**Změnový list****ČÍSLO:****137****ZE DNE:****22.06.2021****OBJEDNATEL:**

Název:	Nový pavilon goril
--------	--------------------

**Základové konstrukce u vstupu do pavilonu pro objekty okolo pokladny, vyjmutí části dodávky vlastní pokladny**

Příloha č. 1 - vstupní prostor základy

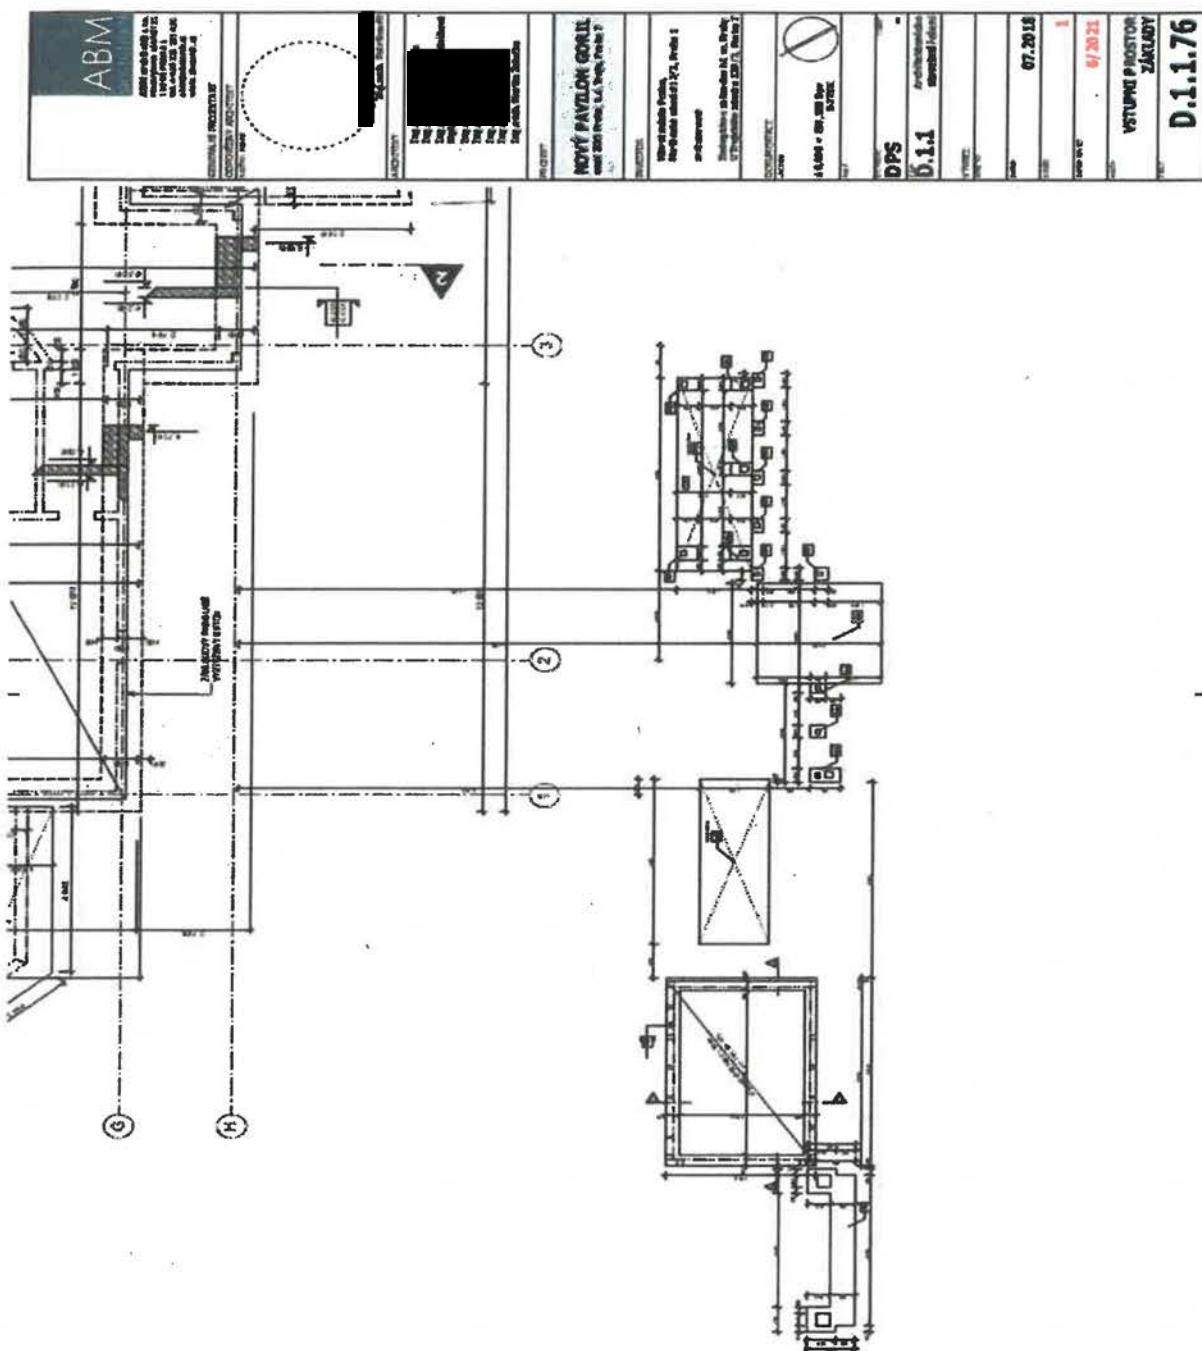
Změna vznikla na základě požadavku Objednatele za účelem provedení základových konstrukcí pro vstupní část do pavilonu (karusel, přístřešky pro automaty, dřevěné stěny), vyjmutím vlastní konstrukce pokladny a změnou povrchu okolo pokladny pro zvýšení komfortu návštěvníků. Řešeno na KD č. 82, bod 77.2. Tato změna se nepovažuje za podstatnou změnu závazku ze smlouvy na veřejnou zakázku na základě § 222 odst. 4.

Příloha č. 1 - Světlík průlez stěnou

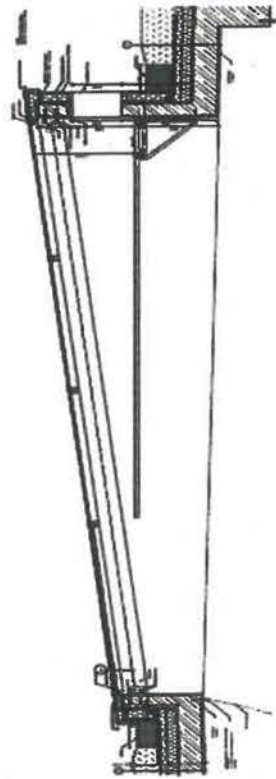
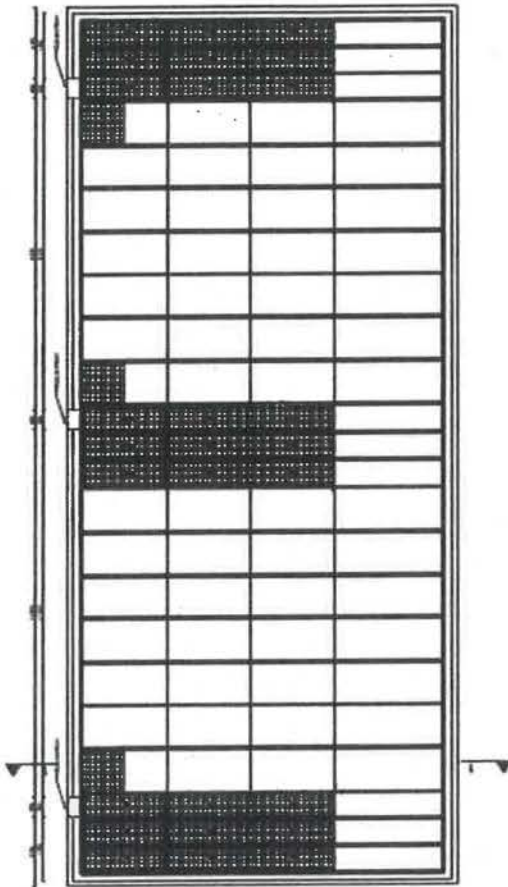
Změna vznikla na základě požadavku Objednatele za účelem provedení servisního otvoru pro možnost údržby pod světlíkem O.4.1. Řešeno na KD č. 81, bod 52.4. Tato změna se nepovažuje za podstatnou změnu závazku ze smlouvy na veřejnou zakázku na základě § 222 odst. 5.

**1. Předmět změny: Řezání otvorů pro servisní otvor v atice světlíku O.4.1**

Množství	mj	Jednotková cena	Cena celkem
URS 977211111 (I/21)	Řezání stěnovou pilou ŽB kci s výztuží průměru do 16 mm hl do 200 mm	14,40	m	1 270,00	18 288,00
URS 977211191 (I/21)	Příplatek k řezání stěnovou pilou za práci ve stísněném prostoru	14,40	m	448,00	6 451,20
URS 977151118 (I/21)	Jádrové vrty diamantovými korunkami do D 100 mm do stavebních materiálů	7,20	m	2 840,00	20 448,00
URS 612335421 (I/21)	Oprava vnitřní cementové štukové omítky stěn v rozsahu plochy do 10%	5,88	m2	119,00	699,72
URS 997013212 (I/21)	Vnitrostaveništní doprava sutí a vybouraných hmot pro budovy v do 9 m ručně	0,48	t	1 410,00	670,03
URS 997013501 (I/21)	Odvoz sutí a vybouraných hmot na skládku nebo meziskládku do 1 km se složením	0,48	t	233,00	111,84
URS 997013509 (I/21)	Příplatek k odvozu sutí a vybouraných hmot na skládku ZKD 1 km přes 1 km	4,80	t	10,20	48,96
URS 946111114 (I/21)	Montáž pojízdných věží trubkových/dílcových š do 0,9 m dl do 3,2 m v do 4,5 m	1,00	kus	2 070,00	2 070,00
